**AVIS RELATIF À LA PROTECTION
CONTRE LES EVENTUELS EFFETS NOCIFS ET NUISANCES
PROVOQUÉS PAR LES RAYONNEMENTS NON IONISANTS
GÉNÉRÉS PAR DES ANTENNES ÉMETTRICES STATIONNAIRES**

Commune : FRAMERIES - Exploitant : TELENET GROUP

Référence exploitant : HT1576M

Rapport n° 1529 / 2024

Figure 1 : Vue en plan des lieux de séjour et des points de contrôle

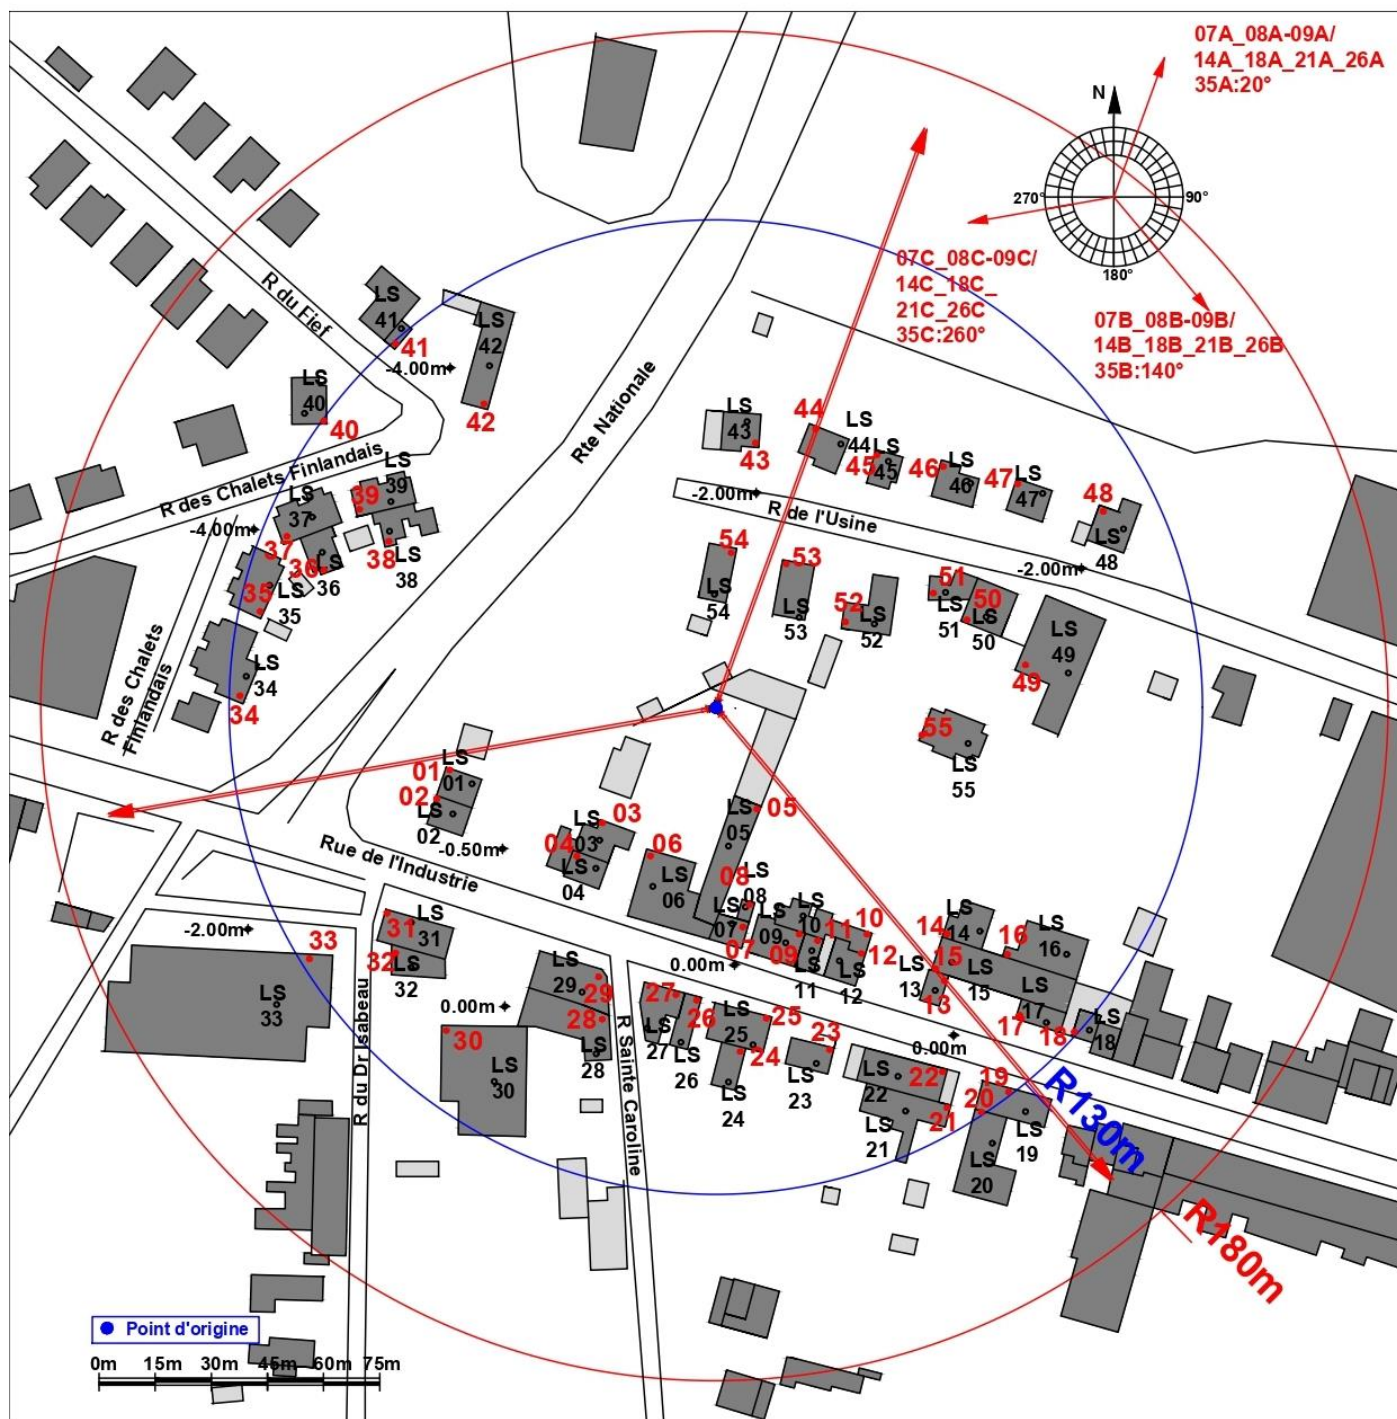
- le numéro du point de contrôle repris sur un des plans de la figure 1;
- le numéro du LS dans lequel se trouve le point de contrôle de la 1^{ère} colonne ;
- l'atténuation d'obstacle prise en compte pour le calcul de l'indice d'exposition dans le LS ;
- le résultat du calcul de l'indice d'exposition.

N° point de contrôle	LS	Atténuation (dB)	Indice d'exposition relatif à la limite par installation IE_i
15	LS15	3,0	0,921
2	LS02	3,0	0,914
12	LS12	3,0	0,837
45	LS45	3,0	0,797
13	LS13	3,0	0,714
23	LS23	3,0	0,702
16	LS16	3,0	0,680
25	LS25	3,0	0,641
14	LS14	3,0	0,601
17	LS17	3,0	0,599
22	LS22	3,0	0,596
31	LS31	3,0	0,596
21	LS21	3,0	0,507
19	LS19	3,0	0,491
18	LS18	3,0	0,483
32	LS32	3,0	0,481
46	LS46	3,0	0,481
20	LS20	3,0	0,474
34	LS34	3,0	0,444
47	LS47	3,0	0,428
35	LS35	3,0	0,409
24	LS24	3,0	0,403
33	LS33	3,0	0,390
36	LS36	3,0	0,387
9	LS09	3,0	0,366
27	LS27	3,0	0,363
44	LS44	3,0	0,356
37	LS37	3,0	0,331
1	LS01	3,0	0,321
30	LS30	3,0	0,306
29	LS29	3,0	0,303
39	LS39	3,0	0,291
48	LS48	3,0	0,282
49	LS49	3,0	0,253
38	LS38	3,0	0,250

En ce qui concerne les antennes de l'installation mentionnées dans le tableau 1, la distance maximale à laquelle la limite pourrait être atteinte, à l'extérieur, est égale à 132,5 m. S'il n'y a pas de LS à une distance inférieure, les antennes respectent forcément la limite d'immission.

Dans le cas des LS situés à l'intérieur des bâtiments, une atténuation d'obstacle est prise en compte et il en résulte que la distance maximale à laquelle la limite pourrait être atteinte se réduit à 93,8 m.

Les résultats de l'évaluation décrite au paragraphe 4 indiquent que les antennes émettrices stationnaires de l'installation faisant l'objet du présent avis ne produisent pas, dans un lieu de séjour, un rayonnement électromagnétique maximum supérieur aux limites fixées à l'article 4 du décret.

En conclusion, les antennes émettrices stationnaires faisant partie de l'installation référencée dans le paragraphe 2 et dont les caractéristiques techniques sont résumées dans le tableau 1 **respectent les limites d'immission** fixées à l'article 4 du décret du 8 décembre 2022 (M.B. du 16.12.2022) modifiant le décret du 3 avril 2009 relatif à la protection contre les éventuels effets nocifs et nuisances provoqués par les rayonnements non ionisants générés par des antennes émettrices stationnaires.
